Van: [REDACTED]
Verzonden: donderdag 4 mei 2023 07:44
Aan: [REDACTED], [REDACTED]
CC: [REDACTED], [REDACTED], [REDACTED], [REDACTED], [REDACTED], [REDACTED]
Onderwerp: RE: Voeg, reinigen balken en schuiframen Commanderij

Onderwerp: Voeg, reinigen balken en schuiframen Commanderie

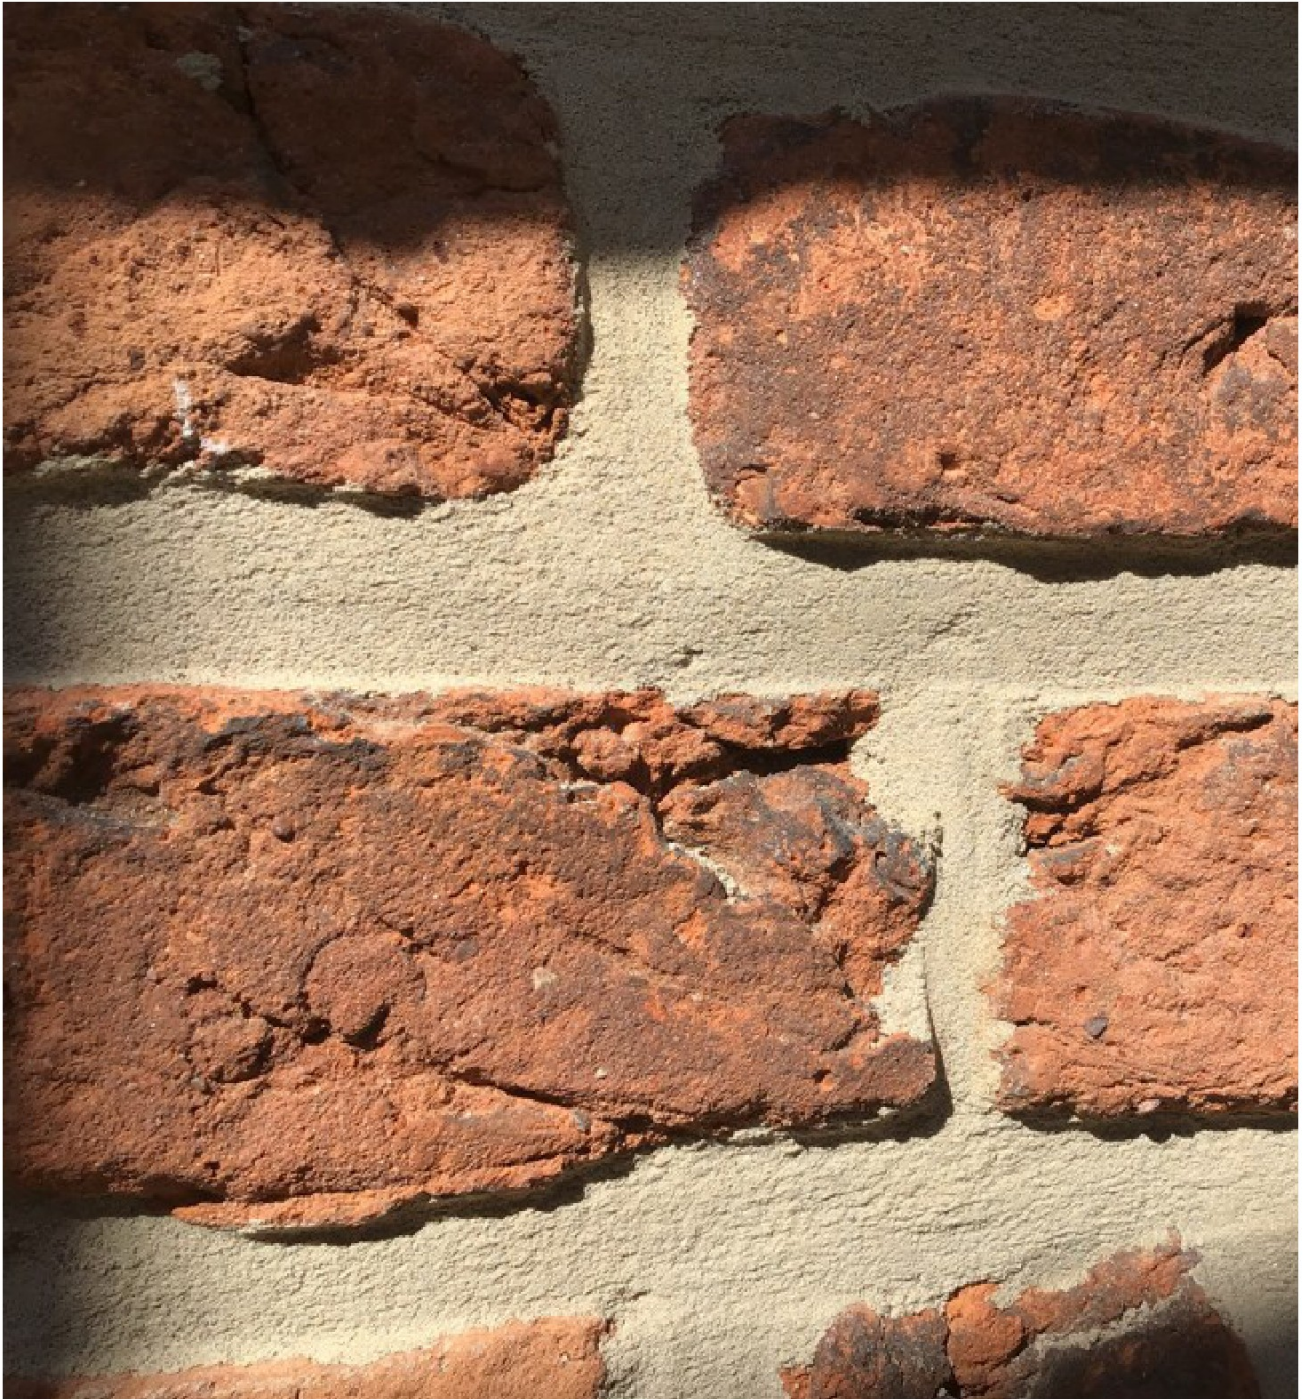
Ik bekijk het op mijn iPhone, de beelden staan onder elkaar, maar ik denk dat je gelijk hebt. De onderste afbeelding is niet wat is afgesproken lijkt mij. Pas op de plaats om erger te voorkomen. Wat vindt de andere voeger ervan?

Vanochtend ben ik nog even op de bouwplaats geweest om de voegen te beoordelen. Zoals bekend werken er 2 verschillende partijen aan het voegwerk. Het is mij echter wel opgevallen dat er een wezenlijk verschil zit in de kwaliteit van het werk. Ik heb een aantal foto's genomen en deze zojuist nog even bekeken en voor jullie aan deze mail toegevoegd.

Linksboven is het geaccordeerde proefstuk weergegeven. Rechtsboven en linksonder is het voegwerk dat in dezelfde gevel als het proefstuk is uitgevoerd . Rechtsonder is het voegwerk weergegeven dat door een andere partij uitgevoerd wordt. Dit voegwerk wijkt af van het opgezette proefstuk. Gezien het feit dat wij aanstaande dinsdag bij elkaar zijn voor de bouwvergadering, lijkt het mij verstandig om een pas op de plaats te zetten en de werkzaamheden zoals rechtsonder is weergegeven te staken (tenzij er nu gereageerd kan worden dat het akkoord is).

De voeg oogt veel grover van structuur omdat het doorstrijken op een ander moment gebeurt. De opgezette voeg wordt niet afgewerkt waar deze aansluit op de kloostermoppen en het voegwerk is niet terug liggend uitgevoerd zoals dit wel is aangegeven. Daarnaast ontstaat er ook meer smet op de kloostermoppen. Wat gaan wij hier mee doen?

De andere voeger laat zich niet uit over de werkzaamheden, hij beaamt enkel het geconstateerde verschil. Ik vind dat wel een nette reactie eerlijk gezegd.
